RESOLUCION No. 2842 DEL 07 DE NOVIEMBRE DE 2023, ARMENIA QUINDIO

"POR MEDIO DEL CUAL SE NIEGA UN PERMISO DE VERTIMIENTO DE AGUAS RESIDUALES DOMÉSTICAS PARA UN LOTE VACIO EN EL PREDIO DENOMINADO 1) EL MIRADOR 2) LA CRUZ UBICADO EN LA VEREDA BUENAVISTA DEL MUNICIPIO DE FILANDIA (Q) Y SE ADOPTAN OTRAS DISPOSICIONES"

CONCEPTO TÉCNICO DE NEGACION PARA TRÁMITE DE PERMISOS DE VERTIMIENTOS CTPV: 348 de 2023

FECHA:	11 de Octubre de 2023
SOLICITANTE:	James Thomas Hanskat
EXPEDIENTE N°:	1842 de 2023

Imagen 1. Esquema corte de Tanque Séptico y FAFA.

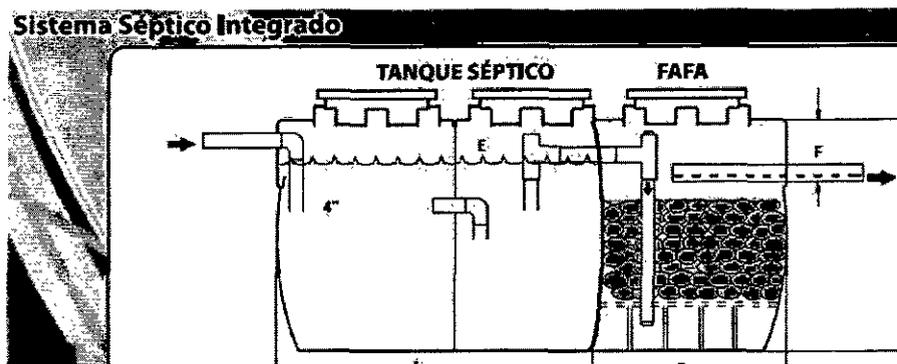
Tanque séptico vivienda: En memoria de cálculo y planos se muestra que el tanque séptico es en material de prefabricado integrado, con dimensiones de 1.40m de largo X 1.25m de diámetro con un volumen final fabricado de 1650 Litros.

Filtro Anaerobio de Flujo Ascendente FAFA vivienda: En memoria de cálculo y planos se muestra que el Filtro FAFA, corresponde a un tanque integrado al tanque séptico en prefabricado el cual posee dimensiones de 0.70m de largo X 1.25m de diámetro, con un volumen final fabricado de 350Litros.

Tanque séptico cuartel beneficiadero: En memoria de cálculo y planos se muestra que el tanque séptico es en material de prefabricado integrado, con dimensiones de 1.40m de largo X 1.25m de diámetro con un volumen final fabricado de 1650 Litros.

Filtro Anaerobio de Flujo Ascendente FAFA cuartel beneficiadero: En memoria de cálculo y planos se muestra que el Filtro FAFA, corresponde a un tanque integrado al tanque séptico en prefabricado el cual posee dimensiones de 0.70m de largo X 1.25m de diámetro, con un volumen final fabricado de 350Litros.

La documentación técnica presentada, se encuentra debidamente diligenciada y completa en su componente técnico, con lo cual permite realizar el concepto técnico a lugar, especificando de manera clara cada uno de los procesos y estudios técnicos realizados para cumplir toda la normativa y requerimientos solicitados para tomar decisión técnica de fondo sobre la propuesta presentada en la solicitud del permiso., sin embargo en visita técnica se evidenciaron 2 sistemas en prefabricado, de los cuales 1 de ellos difiere de los presentados en la propuesta ya que se observó prefabricado convencional de 1000Lts y en la propuesta es integrado.

- **Uno de los sistemas de tratamiento de aguas residuales domesticas propuestos como solución individual de saneamiento para el predio, difiere y no coincide con el existente en el beneficiadero y observado en la visita técnica.**

- **El STARD existente en la zona de beneficio de café es diferente al presentado en la solicitud para esta misma zona.**
- **La disposición final (Pozo de absorción) en las coordenadas lat: 4°39'54.79"N Long: - 75°41'10.62"O del STARD de la vivienda existente se encuentra en un predio distinto al de la solicitud.**
